改善箇所説明図

後輪サスペンション

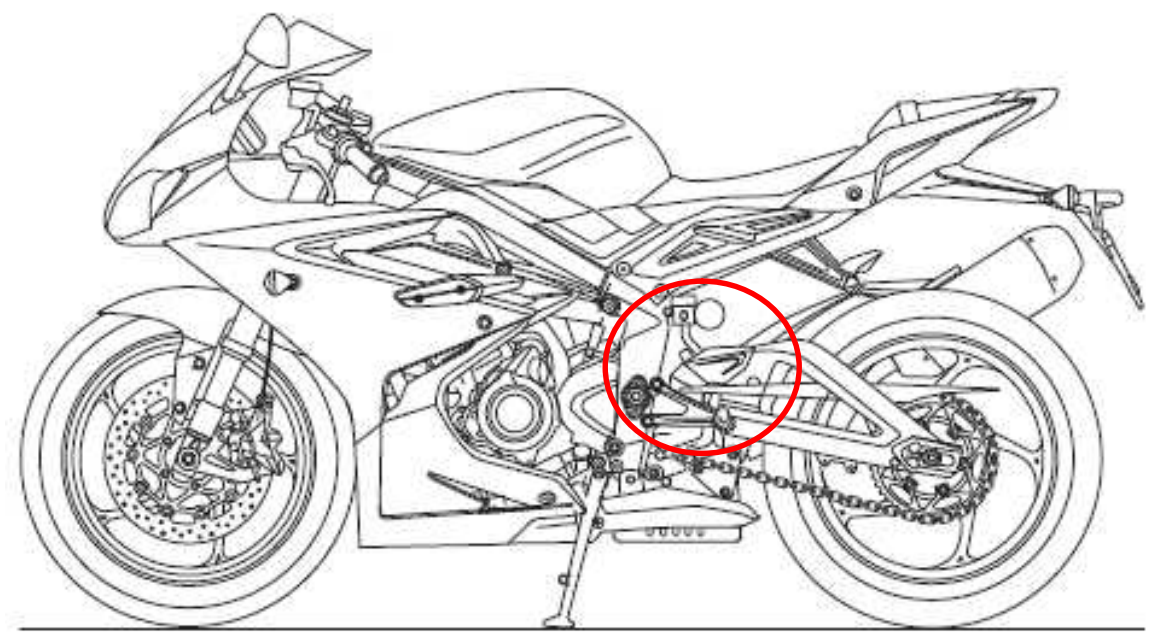
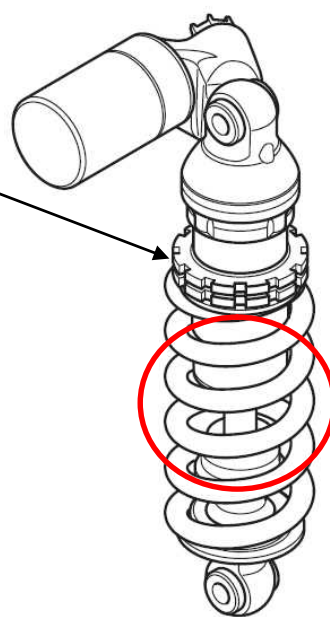
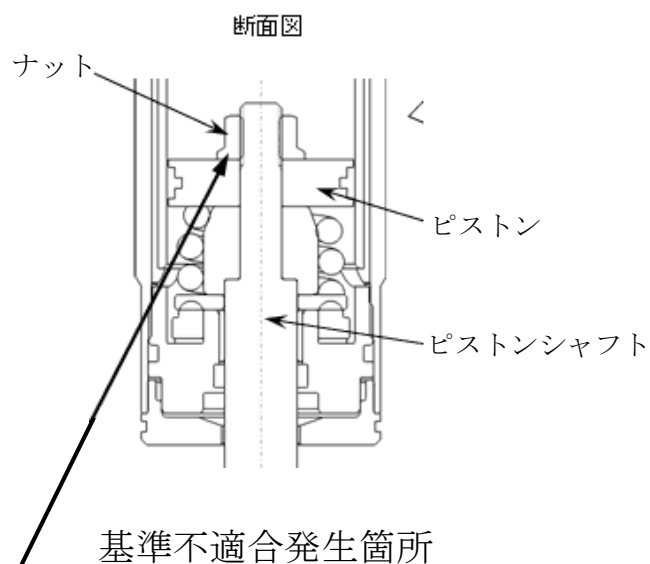
基準不適合箇所

後輪サスペンションにおいて、内部のピストンとピストンシャフトを締結するナットの締め付け行程が不適切なため、締め付け力が不足しているものがある。そのため、そのままの状態で使用を続けると、当該ナットが外れ、緩衝機能が低下して、走行安定性を損なうおそれがある。

全車両、後輪サスペンションの製造ロット番号を確認し、該当するものは良品に交換する。
